## 改善箇所説明図

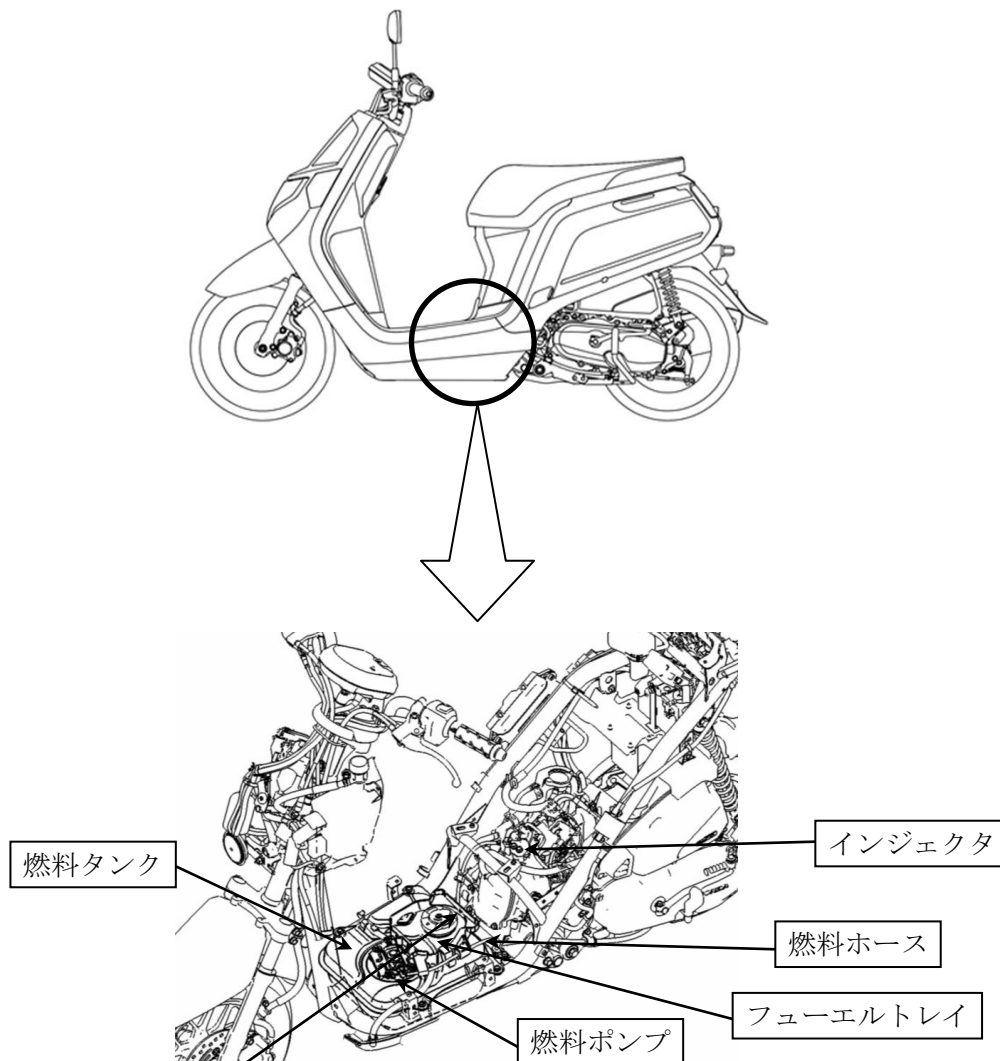
燃料タンクのフューエルトレイの形状が不適切なため、後ろ傾斜地で駐車中にフロアから入った雨水等がフューエルトレイに溜まり、燃料タンク内に浸入することがある。そのため、燃料ポンプが水を吸い込むとエンジンが始動できないおそれがある。また、浸入した水の影響により、燃料タンク底部が錆び、そのままの状態で使用を続けると錆が進行し、最悪の場合、燃料が漏れるおそれがある。

全車両、フューエルトレイドレンチューブを清掃し、取付け位置を変更するとともに、フューエルトレイを対策品に交換します。また、燃料タンク、燃料ポンプ、インジェクタ、燃料ホースを新品に交換します。
